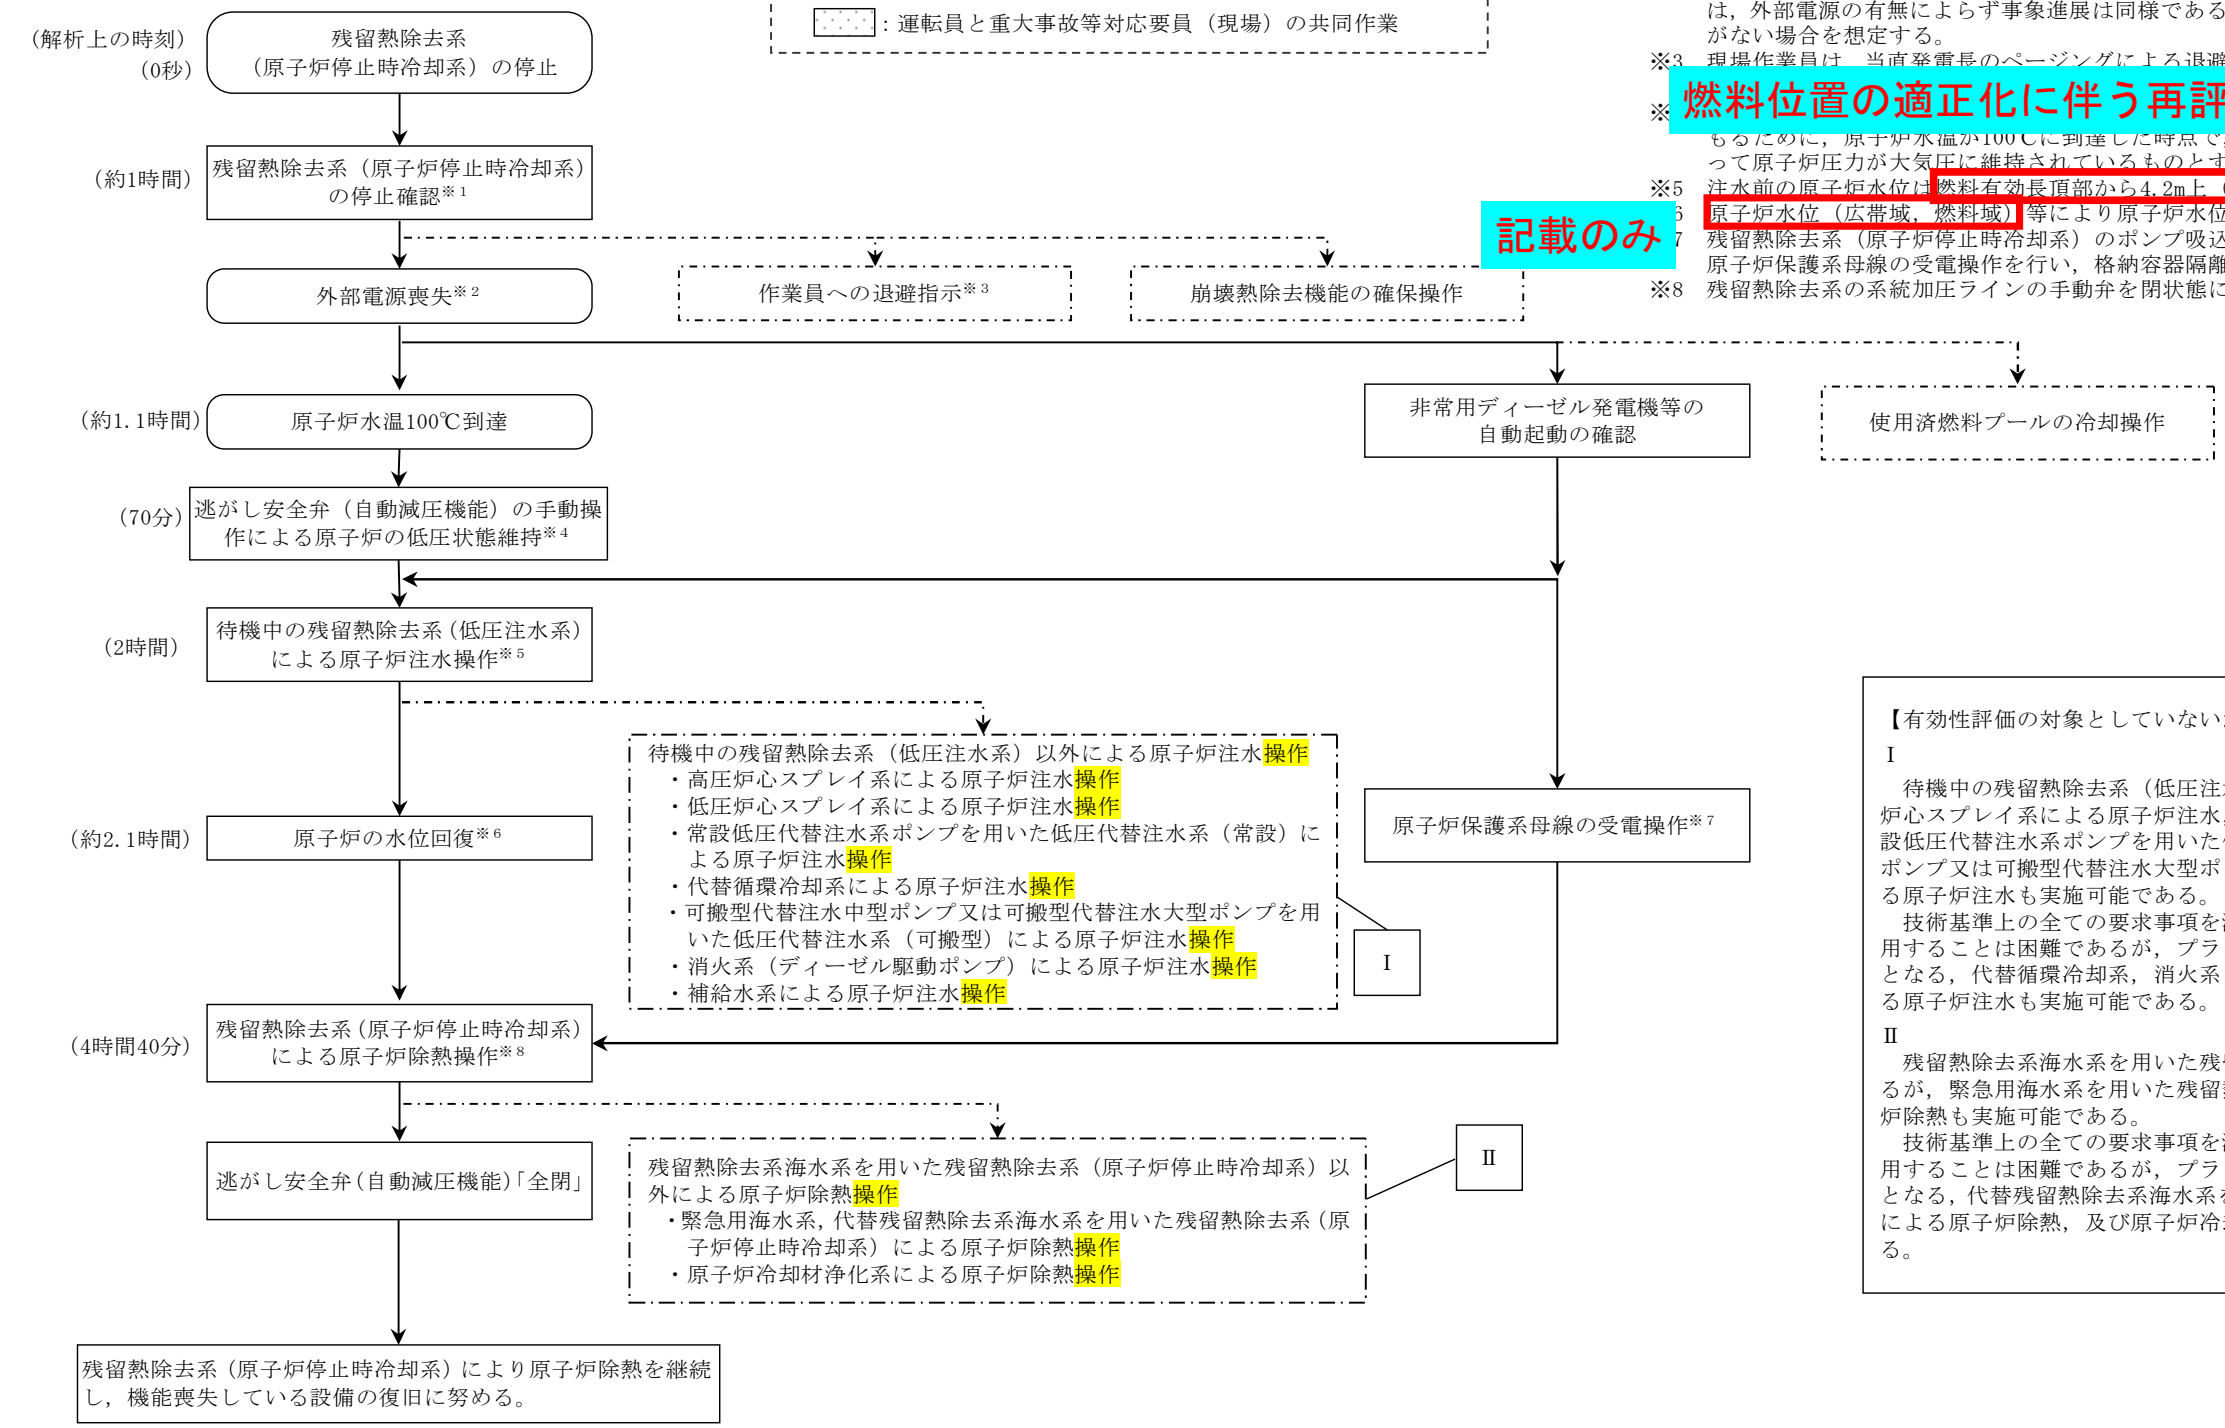
修正必要

第5.1-5図 原子炉水位と線量率

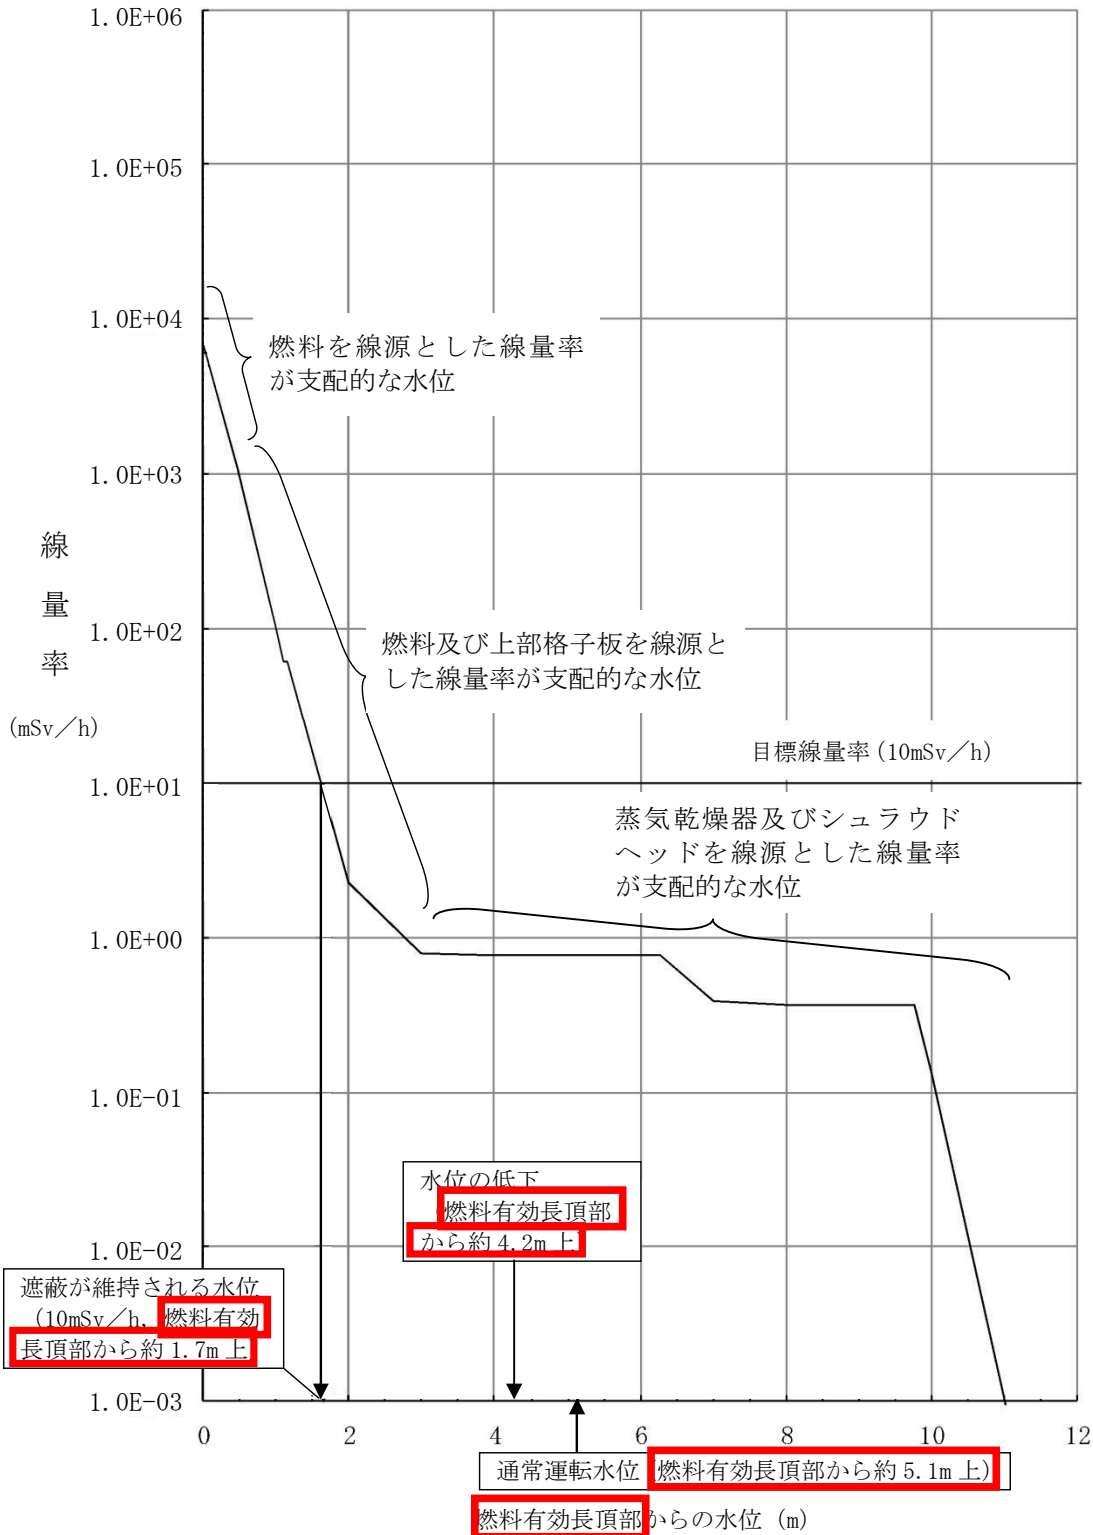
修正必要

燃料位置の適正化に伴う再評価結果を踏まえ修正

修正必要

原子炉水位は、第 5.1-4 図に示すとおり、**燃料有効長頂部の約 4.2m 上**まで低下するに留まり、燃料の冠水は維持される。

原子炉圧力容器は未開放であり、第 5.1-5 図に示すとおり、必要な遮蔽が維持できる水位（必要な遮蔽の目安とした 10mSv/h^* が維持される水位）である**燃料有効長頂部の約 1.7m 上**まで低下することはないため、放射線の遮蔽 **遮蔽計算の再解析結果を踏まえ修正** 取替機床上としている。また、全制御棒全挿入状態が維持されるため、未臨界は確保されている。

第 5.2-5 図 原子炉水位と線量率

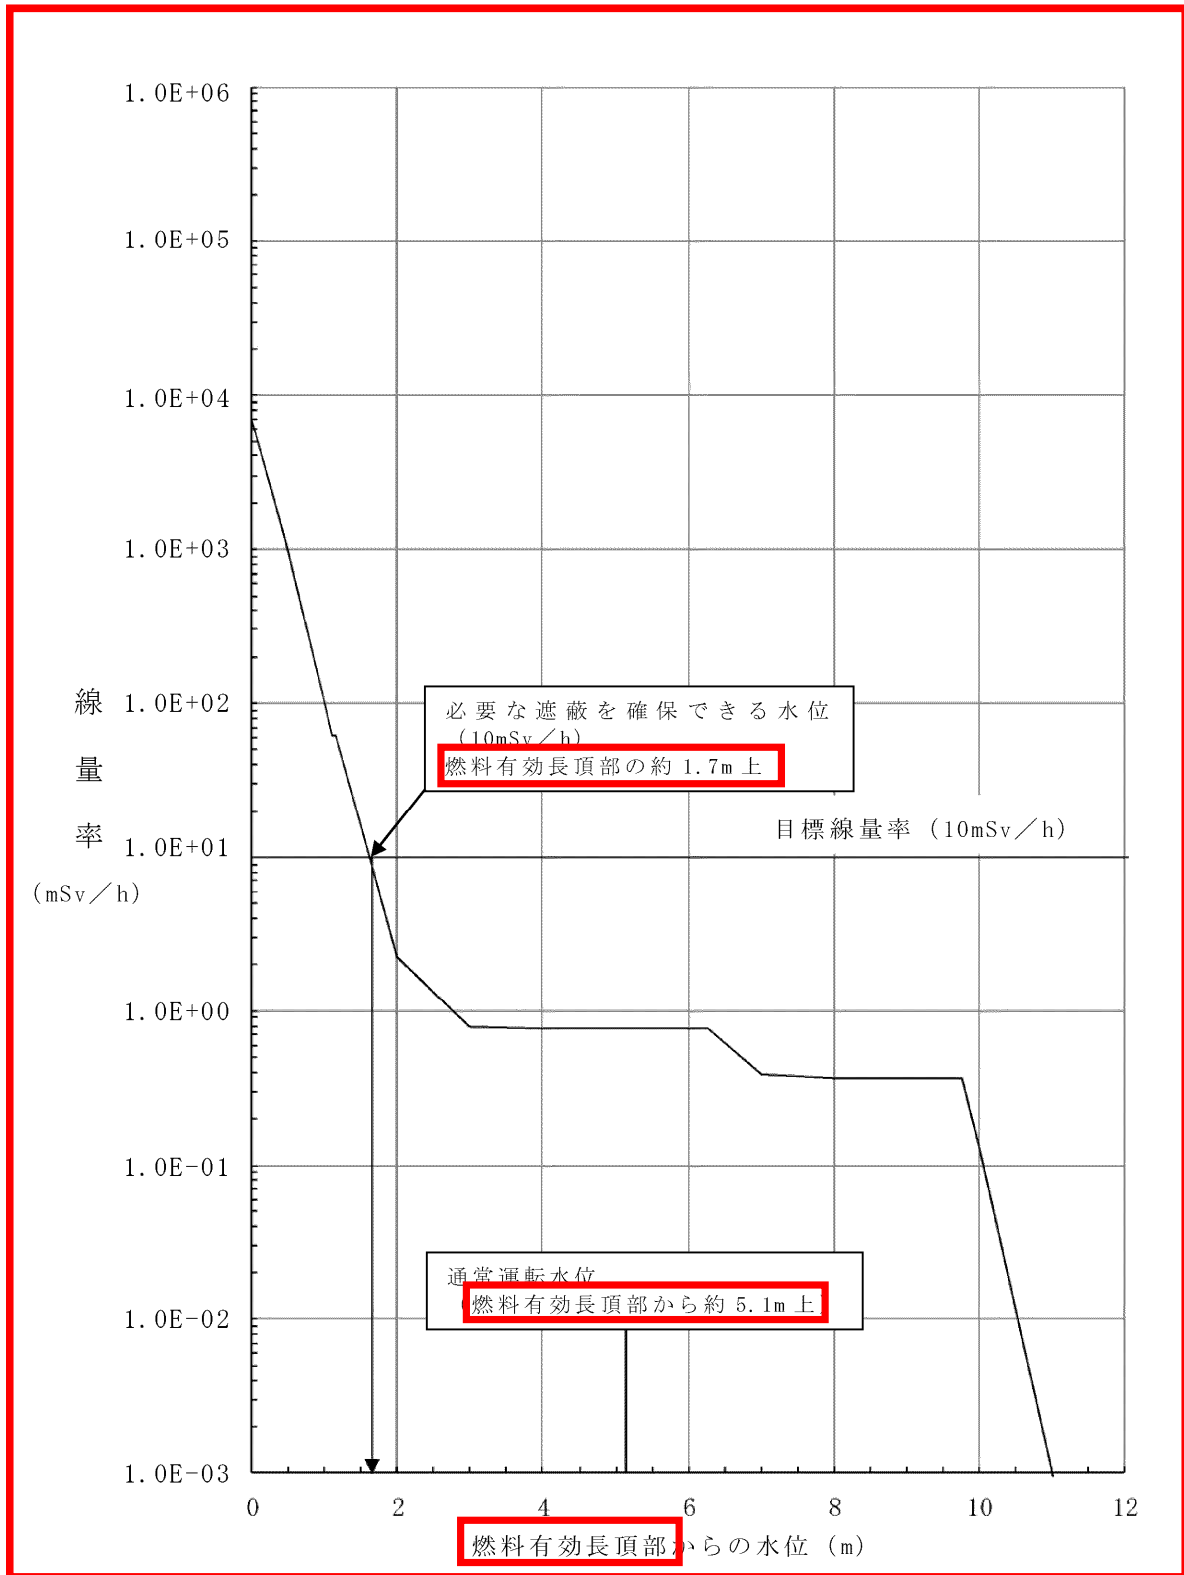
燃料位置の適正化に伴う評価結果を踏まえ修正

遮蔽計算の再解析結果を踏まえ修正

原子炉圧力容器は未開放であり、第 5.2-5 図に示すとおり、必要な遮蔽を確保できる水位（必要な遮蔽の目安とした 10mSv/h^* が確保される水位）である燃料有効長頂部の約 1.7m 上まで低下することがないため、放射線の遮蔽は維持される（必要な遮蔽の目安とした 10mSv/h を下回る）。なお、線量率の評価点は燃料取管機床上としている。また、全制御棒全挿入状態が維持されているため、未臨界は確保されている。

第3.3-2 事故シナリオ「原子炉冷却材の流出」の対応手順の概要

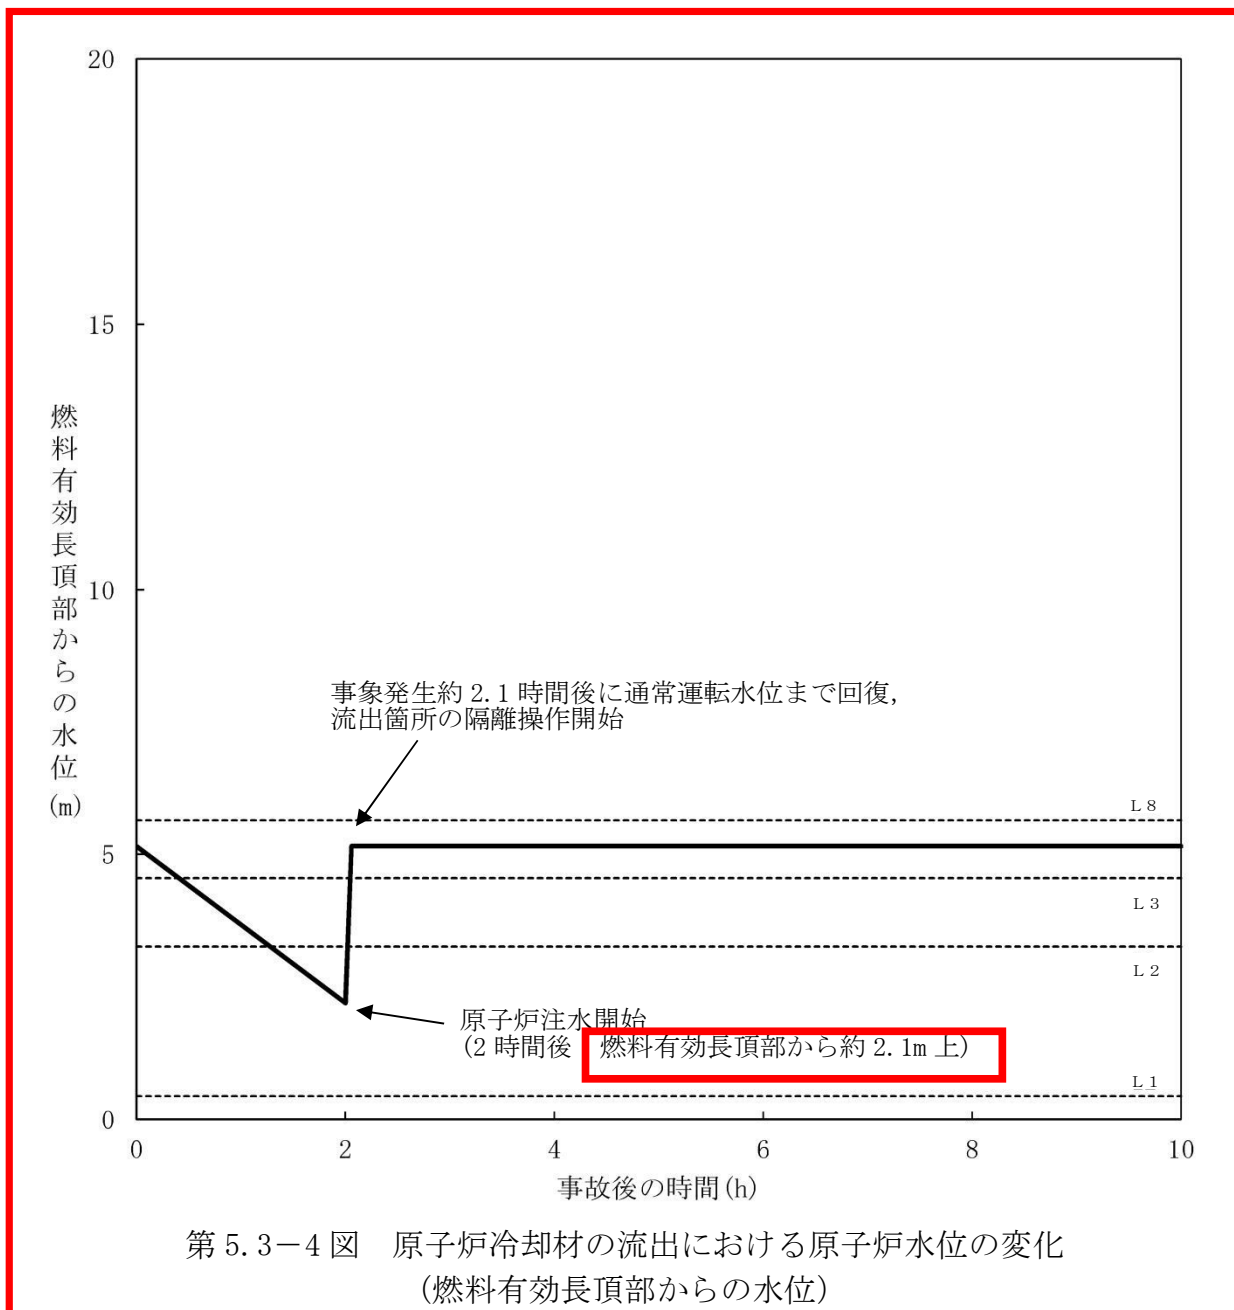
※2 原子炉冷却材の流出が発生した場合は、敷地内に上り並ぶかた車庫発生を認知できるが、運転員による対応操作の時間余裕を厳しく評価する観点から、本評価では燃料位置の適正化に伴う再評価結果を踏まえ修正

※3 注水前の原子炉水位は燃料有効長頂部から約2.1m上（原子炉水位低（レベル3）-約2.4m）となる。

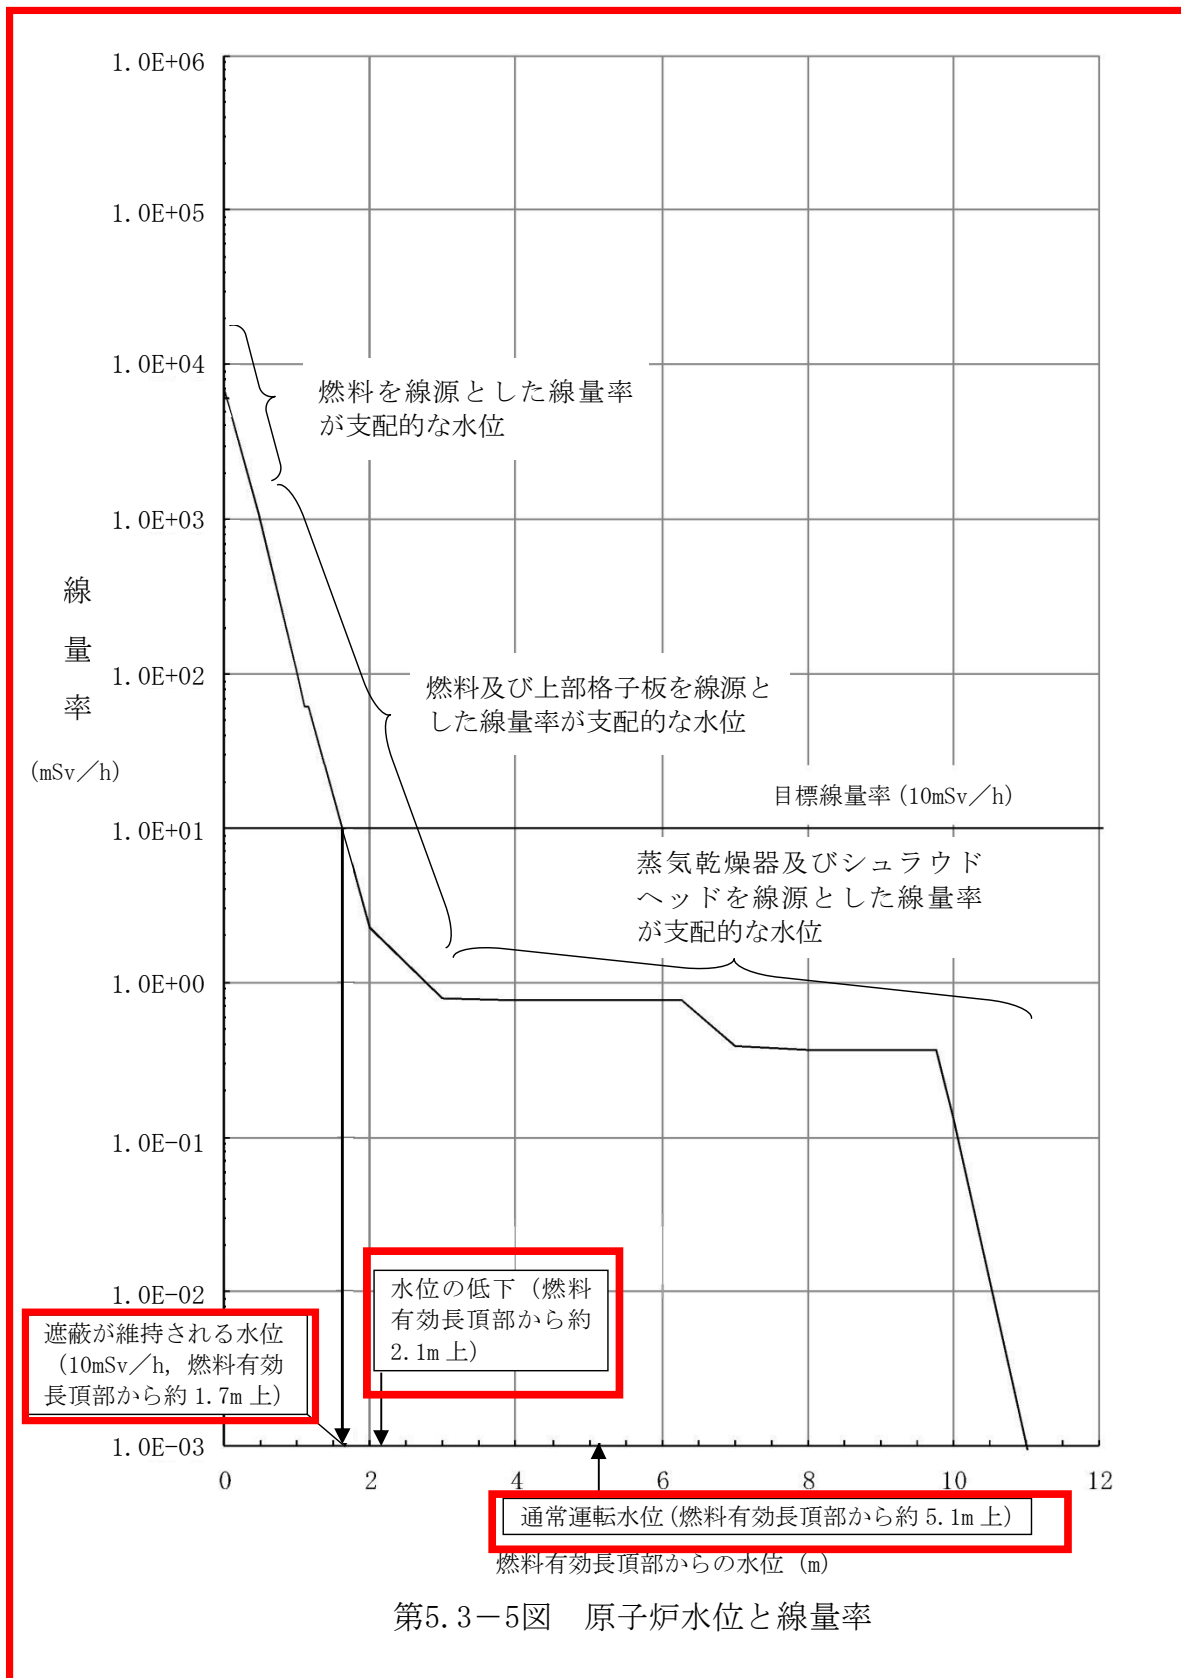
燃料位置の適正化に伴う評価結果を踏まえ修正

遮蔽計算の再解析結果を踏まえ修正

原子炉水位は、第 5.3-4 図に示すとおり、**燃料有効長頂部の約 2.1m** 上まで低下するとどまり、燃料は冠水維持される。

第 7.1.7-2 図 格納容器バイパス (ISLOCA) の対応手順の概要

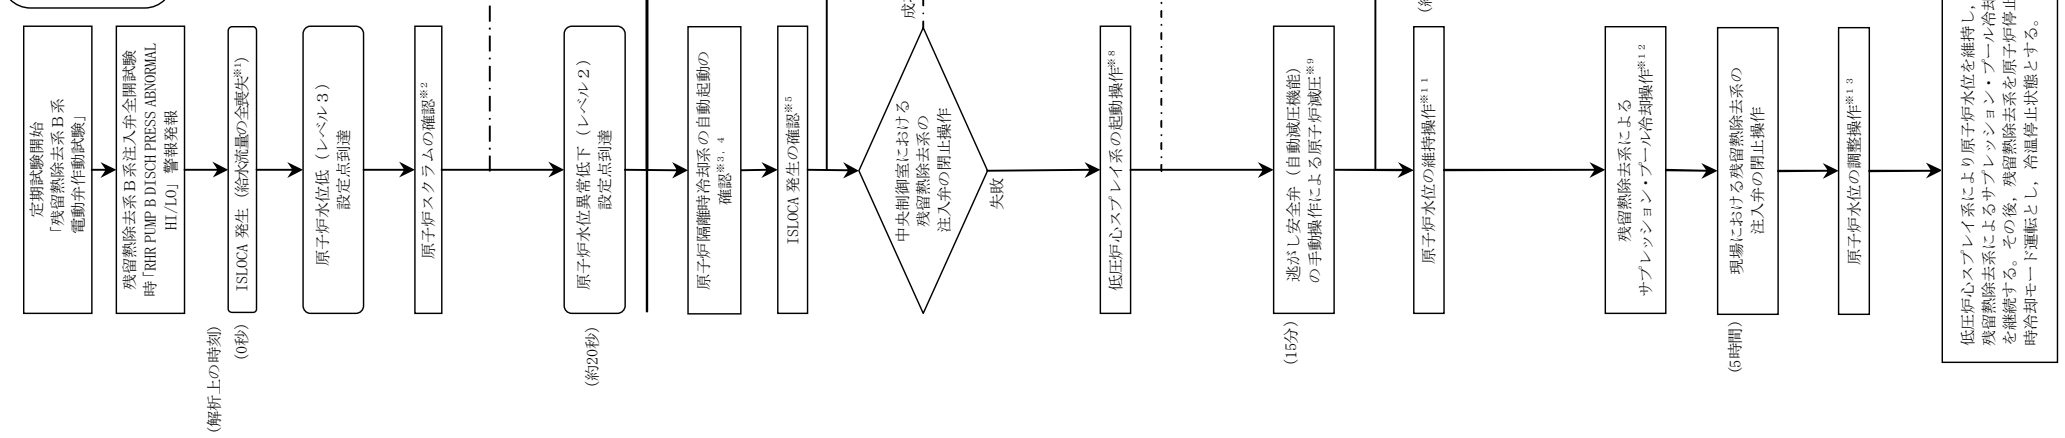
修正必要
